Oznaka: PQ	Naziv: PRIRUČNIK KVALITETE	Dio: ZP-064
Namjena: INT	Naziv dokumenta: Opća tehnička problematika - OTP odluka	Strana: 1/2

Odluka br.	OTP.06.4
Predlagač:	V.Hanzl, S. Đerek
Sjednica Ex-Savjeta br.	35(508)

Naslov: Priključak vodiča u stazaljkama povećane sigurnosti

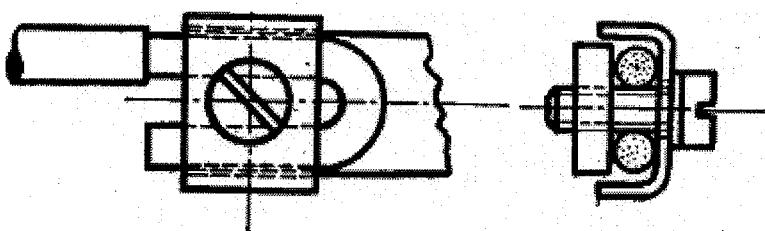
Pitanje: Koji su dopušteni načini priključka punih vodiča u stazaljke povećane sigurnosti kada se radi o izvedbi stazaljki kod kojih se pričvršćenje ostvaruje s jednim vijkom i podložnom pločicom kao na slikama 1 do 3? Prema normi HRN EN 60079-14 potrebno je ispod jahača koristiti stopice ili vodiče sa završetkom u obliku slova "U" ispod kontaktne pločice osim ako je proizvođač uputama ili u deklaraciji to ne traži.

Zaključak: Priključak punih vodiča se mora izvesti prema uputama proizvođača. Te upute su ocjenjene, a predloženi način spajanja je ispitivan prilikom tipskog ispitivanja stazaljke.

Načini spajanja punih vodiča kod jednovijčanih stazaljki koji se mogu koristiti kad nisu navedeni u uputama proizvođača:

- uporaba "U" ili "O" stopica,
- spajanje dva vodiča (sa svake strane vijka),
- spajanje jednog vodiča koji se oblikuje sa "U" završetkom tako da se osigura vodič s obje strane vijka i ravnomjerna raspodjela kontaktne sile (kao na slici 4),
- za vodiče presjeka do veličina dopuštene certifikatom dopušten je spajanje gdje je vodič samo s jedne strane vijka. Za veće presjeke treba inzistirati na stopicama ili "U" završetku.
